Добавление 2: Глобальные технические правила № 2

Процедура измерения для двухколесных мотоциклов, оснащенных двигателем с принудительным зажиганием или двигателем с воспламенением от сжатия, в отношении выбросов газообразных загрязняющих веществ, выбросов CO₂ и расхода топлива

Поправка 3 – Дополнительное приложение 1

Предложение и отчет в соответствии с пунктом 6.3.7 статьи 6 Соглашения

Рис. А13-1: Пример схемы переключения передач

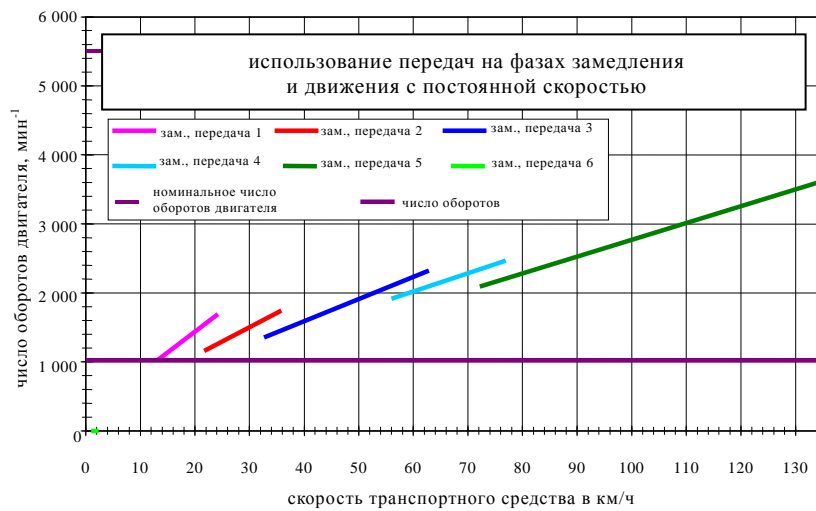
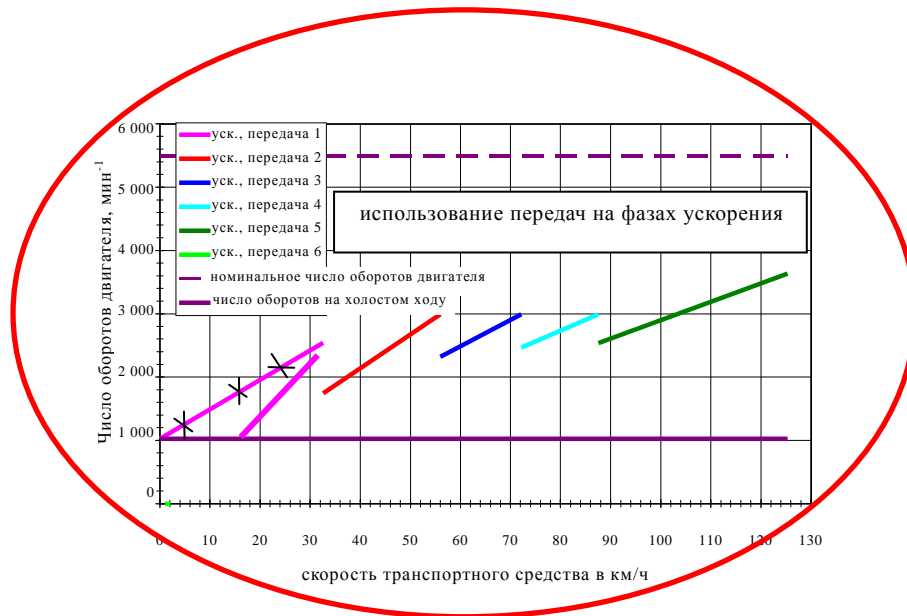
Пункт 1, рис. А13-1, исправить строку для "уск., передача 1" на верхнем рисунке, иллюстрирующем "использование передач на фазах ускорения", следующим образом.

- b) исправление к документу ECE/TRANS/180/Add.2/Corr.2: рис. A13-1 в пункте 1 приложения 13 необходимо заменить с учетом фактических условий эксплуатации.
